Projet éolien des Quatre Peupliers
Commune de Chaumont-Porcien
Département des Ardennes

Mémoire en réponse
PV de synthèse
Enquête publique

VDN
Décembre 2022

Le choix des variantes

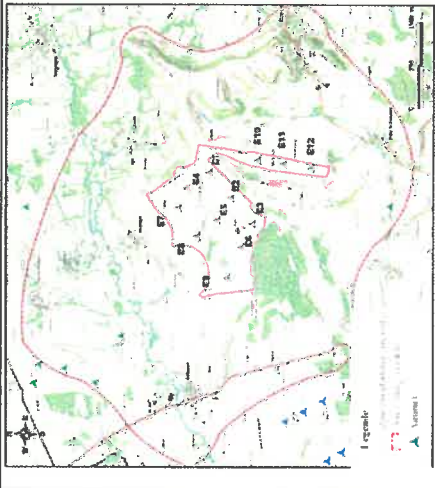
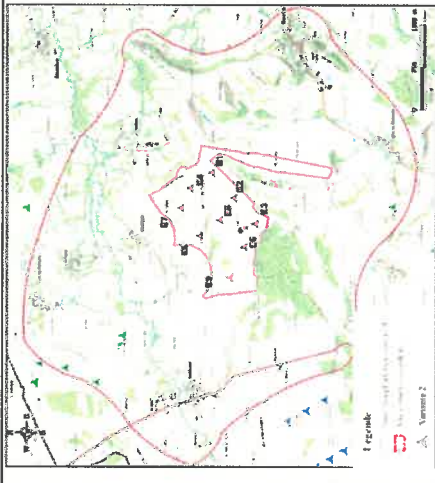
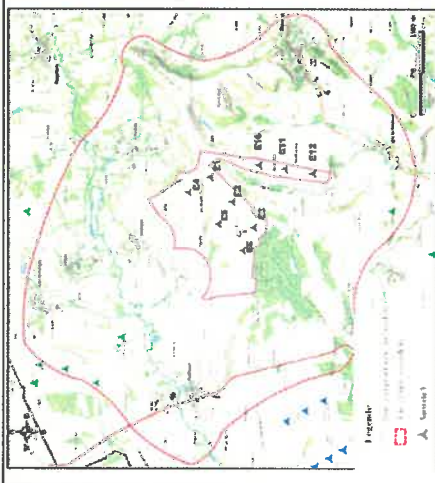
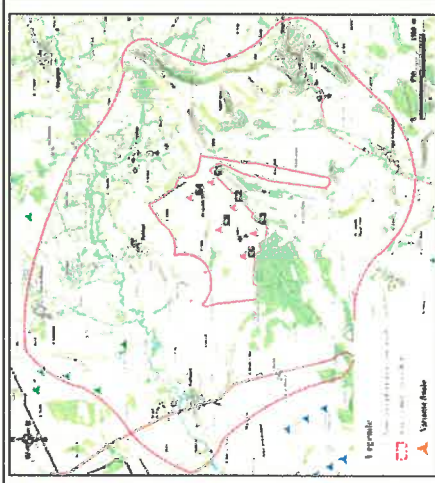
15. La ZIP et entité paysagère sensible (source : plan éolien paysager des Ardennes), englobe la position de l'éolienne E3. Ce document est un outil de travail qui n'a pas de valeur réglementaire, mais vise néanmoins à faciliter la poursuite du développement des énergies renouvelables tout en protégeant les paysages sensibles des Ardennes, enjeu important pour l'attractivité du département. Je demande que cette zone d'implantation soit respectée (déplacer ou supprimer l'éolienne E3). La mission régionale d'autorité environnementale Grand Est dans son avis, demandait de déplacer les éoliennes E1, E3 et E5 pour les placer à plus de 200m des boisements ou haies ou le cas échéant, les supprimer.
- Pourquoi ne pas avoir tenu compte de cette zone sensible ?
 - La SAS les 4 Peupliers a-t-elle l'intention de supprimer l'éolienne E3 de son projet ?

La variante finale propose un motif éolien en harmonie avec les lignes de crête du plateau du Haut Porcien et le contexte éolien, tant en nombre d'éoliennes qu'en disposition. L'implantation choisie réduit grandement les effets de surplomb vis-à-vis des hameaux de Wadimont et de Logny-lès-Chaumont ainsi que des bourgs de Fraillicourt et de la Hardoye. L'implantation s'éloigne de la vallée de la Malacquoise et limite les jeux de visibilité entre le parc et l'église de Fraillicourt classée au titre des monuments historiques. De ce fait, l'implantation finale répond aux préconisations citées dans l'état initial.

L'implantation finale tient aussi compte du schéma paysager éolien des Ardennes (2007) en retirant les trois éoliennes au Sud-Est de la zone d'implantation potentielle. Ces trois éoliennes auraient empiété sur l'espace porteur d'enjeux des paysages bocagers du Bas-Porcien. Il est à noter que cette extension de zone d'implantation potentielle a été rajoutée initialement afin de répartir au mieux les éoliennes entre Wadimont et Chaumont-Porcien sous la demande des élus locaux. C'est pour cela que les variantes 1 et 3 ont été envisagées malgré leur sensibilité notoire. La densité du motif éolien présent sur le territoire est modérée. Il sera donc important d'harmoniser les hauteurs des éoliennes des différents parcs afin de mettre en avant une certaine cohésion visuelle.

Le choix de l'implantation finale a aussi été acté grâce aux propos des habitants qui ont été recueillis lors des réunions de concertation de Comités de Pilotage. Les habitants souhaitaient principalement un éloignement du projet vis-à-vis de Wadimont. C'est pour cela que la ligne Nord a été retirée.

Le déplacement de la E3 s'avère compromis. En effet, au vu des autres servitudes de la zones d'études : écologiques, éloignement des haies, techniques, inter distance entre les éoliennes, productivité » du parc en évitant me maximum les effets de sillage entre les éoliennes un potentiel déplacement de la E3 n'est pas envisageable et remettrait en cause la cohérence de l'implantation finale.
